Beteiligung der Fachbehörden und sonstigen Träger öffentlicher Belange gem. § 4 Abs. 1 BauGB

<u>Anregungen</u>	<u>Abwägungsvorschläge</u>
Im Ortsteil Wolkersdorf der Stadt Schwabach soll der Bebauungsplan W-30-21 „Unterer Grund“ für eine zusätzliche Wohnbebauung und eine Kindertagesstätte aufgestellt werden. Der Geltungsbereich umfasst etwa 0,7 ha. Als Art der baulichen Nutzung soll ein allgemeines Wohngebiet festgesetzt werden. Laut dem städtebaulichen Konzept sind auf der erst kürzlich von der Stadt Nürnberg eingemeindeten Fläche einer ehemaligen Schreinerei nun 6 Mehrfamilienhäuser mit insg. 54 Wohneinheiten zuzüglich des Kindergartengebäudes geplant. Der Standort ist im wirksamen Flächennutzungsplan bislang unbeplant, im Parallelverfahren soll dieser jedoch entsprechend geändert werden.	
Folgende Ziele und Grundsätze der Raumordnung und Landesplanung sind einschlägig: LEP Bayern -1.2.1 Demographischer Wandel - Räumlichen Auswirkungen begegnen (Z) Der demographische Wandel ist bei allen raumbedeutsamen Planungen und Maßnahmen, insbesondere bei der Daseinsvorsorge und der Siedlungsentwicklung, zu beachten LEP Bayern - 3.1 Flächensparen (G) Die Ausweisung von Bauflächen soll an e

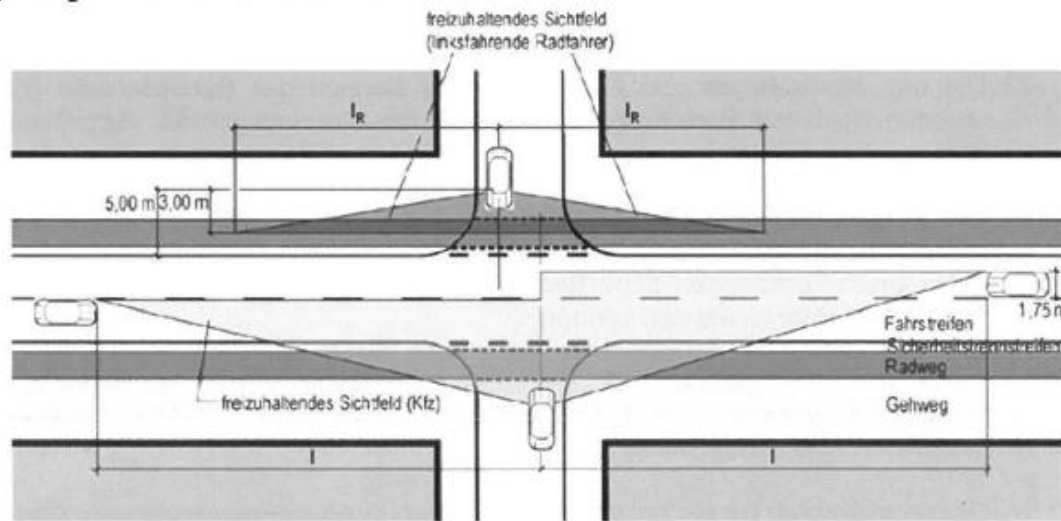
6. Das Sichtfeld auf den Straßenverkehr an der Einmündung des Unteren Grundes in die B2 ist gemäß RASSt mit der Seitenlänge $1 = 3 \text{ m}$ in Achse der übergeordneten Straße und einem 70 m-Abstand vom Fahrbahnrand in der untergeordneten Straße/Zufahrt freizuhalten. Diese Sichtfläche ist von Anpflanzungen aller Art, Zäunen, Stapeln, parkenden Fahrzeugen und sonstigen Gegenständen freizuhalten, die eine größere Höhe als 0,80 m über der Fahrbahn erreichen. Ebenso wenig dürfen dort genehmigungs- und anzeigefreie Bauten oder Stellplätze errichtet und Gegenstände gelagert oder hingestellt werden, die diese Höhe überschreiten. Dies gilt auch für die Dauer der Bauzeit.

Der Anregung wird gefolgt.

Die Sichtdreiecke werden in der Planzeichnung des Bebauungsplanes dargestellt.

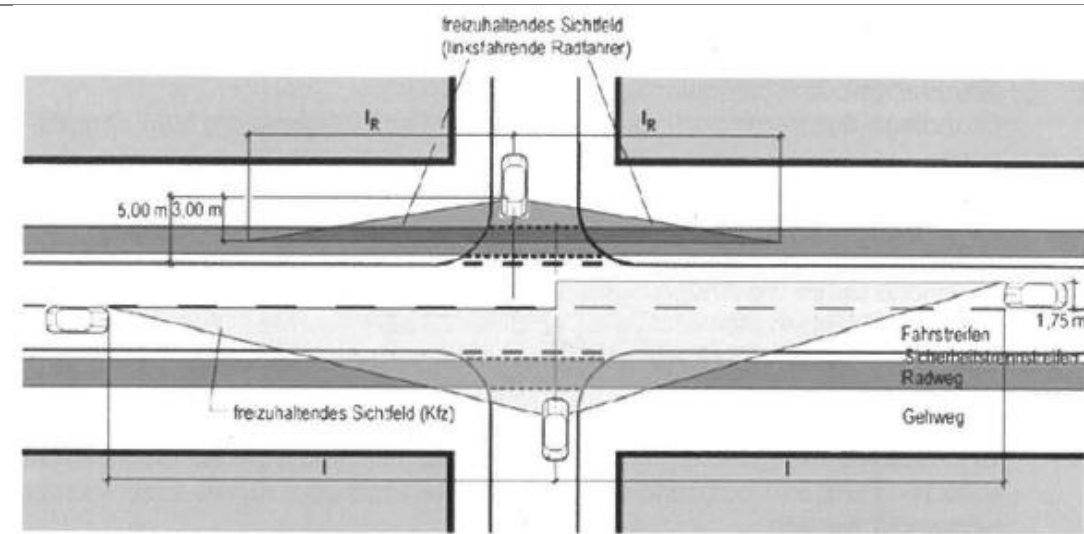
7. Das Sichtfeld auf bevorrechtigte Radfahrer des straßenbegleitenden Radweges an der Einmündung des Unteren Grundes in die B2 ist mit der Seitenlänge $I_R = 30,0$ m in der Radwegachse und einem 3,0 m-Abstand von der Achse des Radweges bzw. 5,0 m-Abstand vom Fahrbahnrand in der untergeordneten Straße/Zufahrt **freizuhalten**.

Diese Sichtfläche ist von Anpflanzungen aller Art, Zäunen, Stapeln, parkenden Fahrzeugen und sonstigen Gegenständen freizuhalten, die eine größere Höhe als 0,80 m über der Fahrbahn erreichen. Ebenso wenig dürfen dort genehmigungs- und anzeigefreie Bauten oder Stellplätze errichtet und Gegenstände gelagert oder hingestellt werden, die diese Höhe überschreiten. Dies gilt auch für die Dauer der Bauzeit.

Der Anregung wird gefolgt.
Die Sichtdreiecke werden in der Planzeichnung des Bebauungsplanes dargestellt.
